Werkverslag 4 voor project: Priorijlaan 28 | 8434 Westende (BE)

Nummer: 1012SAW-4

Datum: maandag, 10 mei 2021

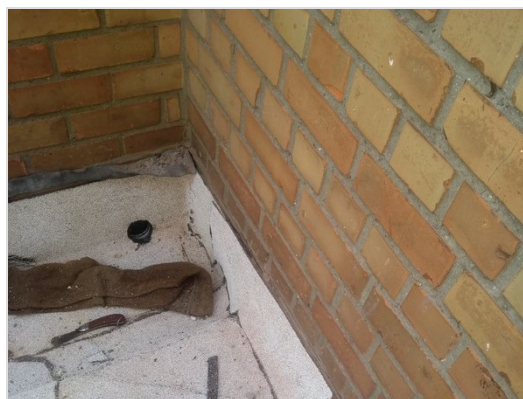
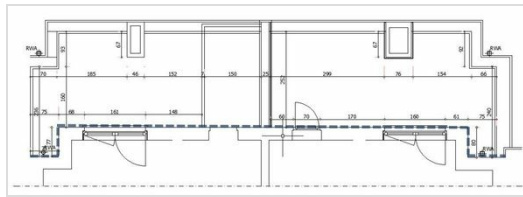
4.2 Afwerking deksteen	<p>Om zo een egaal mogelijke zichtvlak te verkrijgen t.h.v. de dekstenen; vraagt de ARCH het vlies(onderlaag vloerbare dichting) in zo groot mogelijke vlakken te leggen. Hierbij loopt het vlies van boven tot onder de deksteen door. (zie principe foto)</p> <p>ARCH vraagt, om een zo mooi mogelijk eindresultaat te bekomen, steeds het vlies in rechte lijn af te snijden.</p>
	 <p>Principe Doortrekken</p>  <p>Vlies door te trekken tot onder deksteen</p>
